Participatieverslag Entree Muiden Zuidwest

Gebundelde verslagen van de bijeenkomsten en gesprekken

Juni 2023

Projectscope

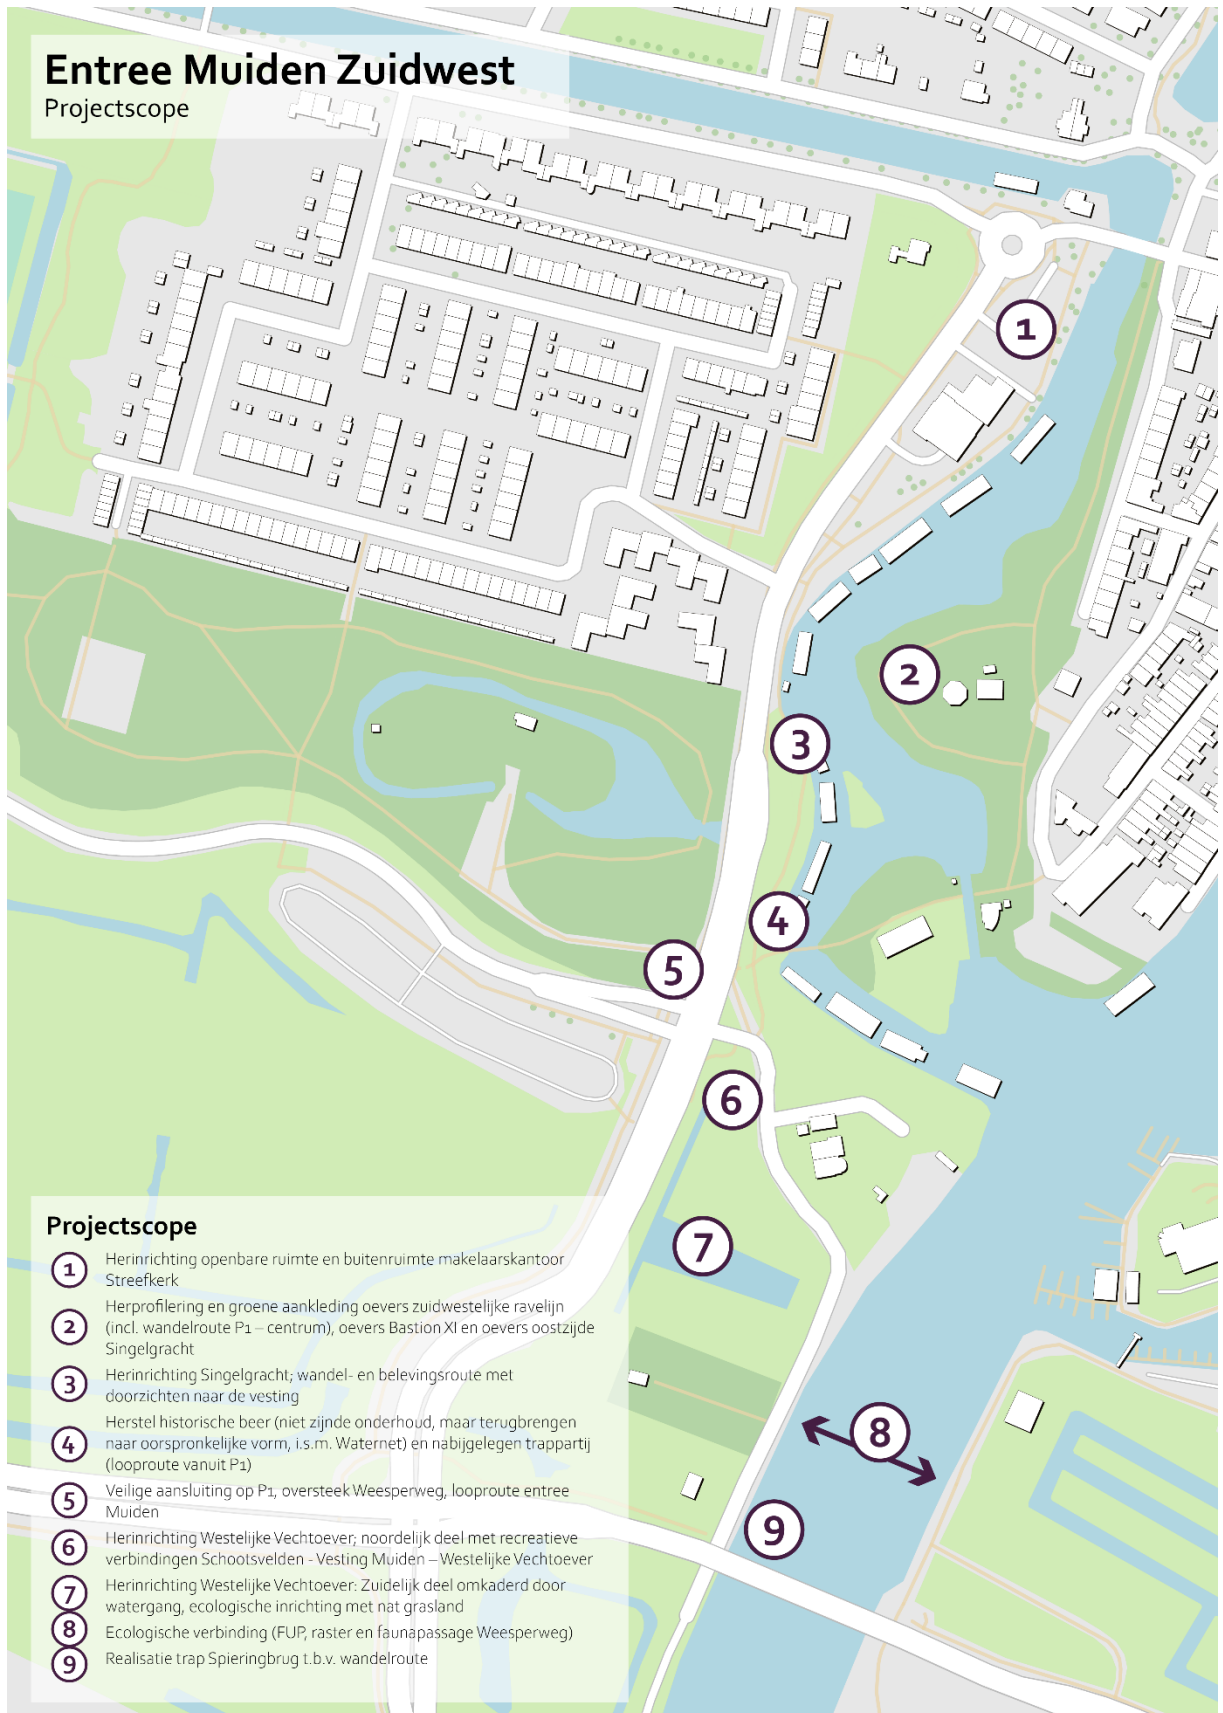
- Graag het nieuwe kantoor van Streefkerk niet te dicht op de weg. Is mooi zoals het nu is.
- Geen uniforme hagen Singelgracht.
- Genoeg groen tussen Karveel – Weesperweg om zicht op Streefkerk + parkeerplaatsen te verminderen.

- Situatie rond bushalte nu onduidelijk. Wat is voetpad? Wat is fietspad? Wat is groenstrook?
- Behoud bomen
- Genoeg groen behouden
- Geen parkeerplekken aan de achterkant nieuwe gebouw Streefkerk

- Er komen bij de huidige brandweerkazerne niet meer parkeerplaatsen. Ook bij de nieuwe kazerne niet. Hoe kunnen bewoners dan daar goed parkeren?
- Oostzijde moet duidelijk de wandelroute worden. Nu loopt iedereen vanaf de bushalte langs het fietspad.

- Meer bomen!
- Kippenbruggetje en beer behouden
- Fietspad veiliger maken (Weesperweg) . Rijwielband verwijderen
- Behoud groene hagen. Singelgracht privacy

- Bastion X1 intact laten. Geen hagen plaatsen. Rietkraag en bomen laten zoals het is.
- Weesperweg aanpakken! Geen entree voor Muiden zuidoost.
- Bewaken privacy bewoners singelgracht. (Geen doorzichten bij de tuinen).

- Bomen toppen
- Geen hagen Bastionzijde intact laten zoals het nu is.
- Geen 'betonlook' zoals bij muiderslot.
- Wandelpad Singelgracht fietsonvriendelijk maken. Soms gevaarlijke situaties nu.

- Wat is het alternatief voor voetgangers na reconstructie?
- In oude stijl. Niet te modern. Wel met oversteek behouden
- Oude bakstenen railing?
- Privacy woonarken
- Vuilnisbakken voor touristen
- Geen stenenbeer maken. Is levensader voor de fanfare ivm vervoer instrumenten bij concerten.

- Looproute naar centrum is via beer en kippenbruggetje. Verbreden!
- Graag bij entree Muiden ook bij gras meer bloemen terugbrengen.
- Nadat P2 gerealiseerd is, P1 alleen voor bewoners

- De beer moet blijven. Origineel mag maar dan er 'zwevend' overheen.
- P1 groter!
- Fietspad aan een kant van de weg. Kan er aan de andere kant een voetpad komen. Veel veiliger ook.
